OGGETTO: NOVAMONT S.p.A. (ex Mater-Biopolymer S.r.l) – Stabilimento di Patrica (FR) Decreto 186 del 11/05/2022 e ss.mm.ii di Autorizzazione Integrata Ambientale – Procedimento di modifica AIA ID 111/15206 – Variazione istanza.

VARIAZIONE ISTANZA DI MODIFICA NON SOSTANZIALE

RECUPERO ACQUE METEORICHE

Procedimento di modifica AIA ID 111/15206

Figure 2 Situazione futura

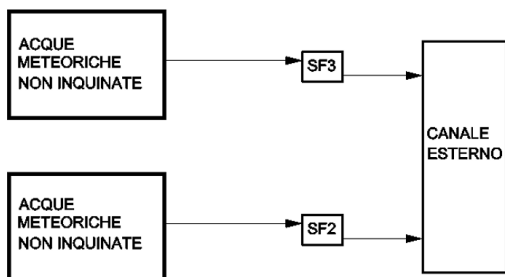
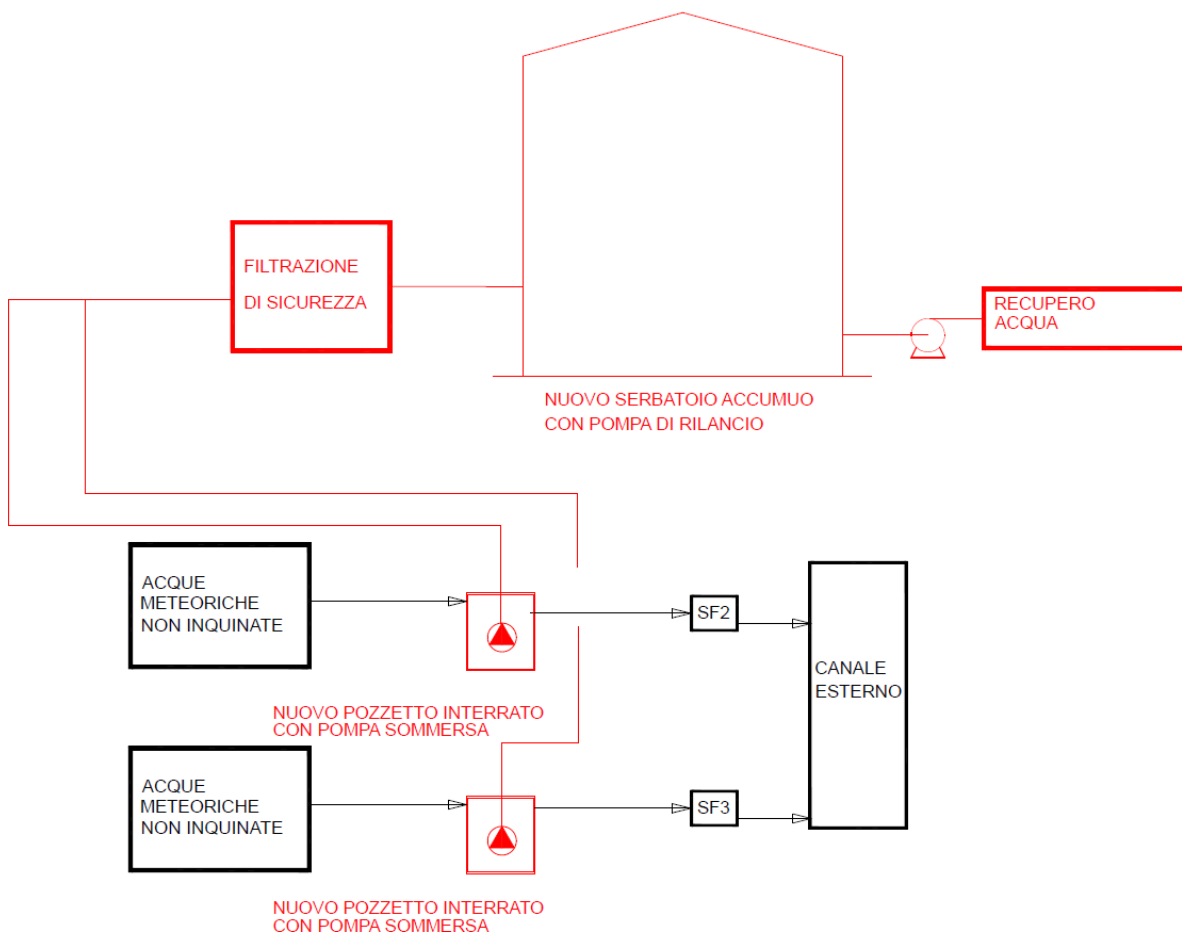
La situazione futura, rappresentata in figura 2, prevede la raccolta delle acque meteoriche a monte degli scarichi finali SF2 e SF3 in due nuovi pozzetti. Mediante pompa sommersa le acque meteoriche saranno inviate dai nuovi pozzetti ad un sistema di filtrazione (di sicurezza) e raccolte in un serbatoio di accumulo. Per mezzo di un'ulteriore pompa le acque meteoriche verranno inviate dal serbatoio di accumulo alla vasca delle torri di raffreddamento.

- Due nuovi pozzetti a monte degli scarichi finali SF2 e SF3 della profondità di circa 4 mt e dimensione di circa 3-4 mq in cui verrà installata 1 pompa sommersa in ciascun pozzetto
- Sistema di filtrazione di sicurezza
- Serbatoio di raccolta dell'acqua, che consente di avere un accumulo della stessa
- Pompa di rilancio verso l'utilizzo previsto

Figure 3 Pianta di stabilimento zona SF3, tratteggiate le modifiche da effettuare per il recupero dell'acqua meteorica da SF3

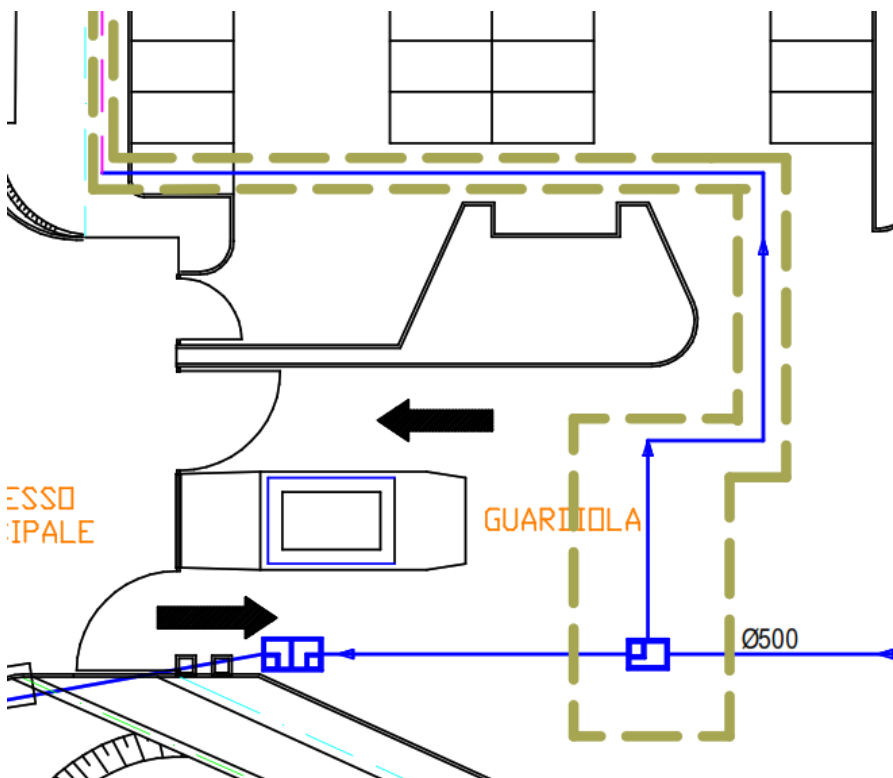
Le figure 3-4 evidenziano le modifiche di layout previste, in particolare i nuovi pozzetti, il sistema di filtrazione di sicurezza, il serbatoio e le pompe:
